*Ministero dell' Ambiente  
e della Tutela del Territorio e del Mare*

**OGGETTO: [ID 5319] S.S. 16 “Adriatica” – Lavori di adeguamento tecnico e messa in sicurezza della “Tangenziale di Ravenna” dal km 148+800 fino all'innesto con la S.S. 3bis al km 154+800. Valutazione preliminare ai sensi dell'art. 6, c. 9 del D. Lgs. 152/2006. Nota Tecnica.**

Data stesura: 14/07/2020

**Figura 2:** Intervento n. 1 Planimetria stato di fatto e planimetria di progetto (Fonte: Allegati alla Lista di controllo)

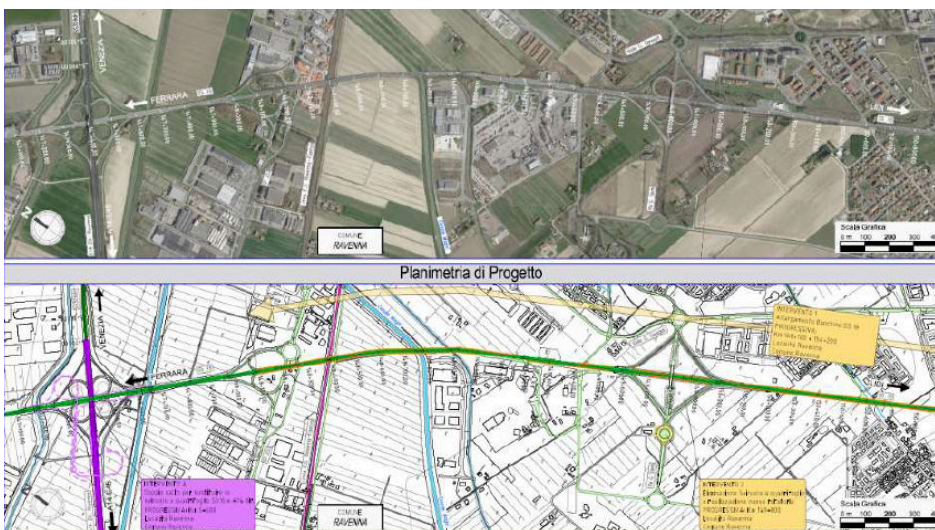
Con riferimento agli interventi di chiusura e modifica dello svincolo a quadrifoglio al km 149+800 e dello svincolo a trombetta al km 154+500, si rileva che negli elaborati progettuali presentati gli interventi di demolizione/chiusura delle rampe di ingresso/uscita non sono trattati in maniera esaustiva, ne' sono rappresentati in dettaglio i progetti di realizzazione delle nuove opere (due rotatorie e una nuova opera di immissione nello svincolo) incluse negli interventi previsti per i due svincoli sopra riportati.

In esito alle valutazioni svolte, per le motivazioni sopra richiamate, sulla base delle informazioni fornite dal proponente, si ritiene necessario lo svolgimento di una adeguata valutazione ambientale dei potenziali impatti ambientali significativi e negativi derivanti dalla realizzazione dell'intervento proposto, attraverso, quantomeno, la procedura di verifica di assoggettabilità a VIA ai sensi dell'art.19, del D.lgs n. 152/2006 e ss.mm.ii..
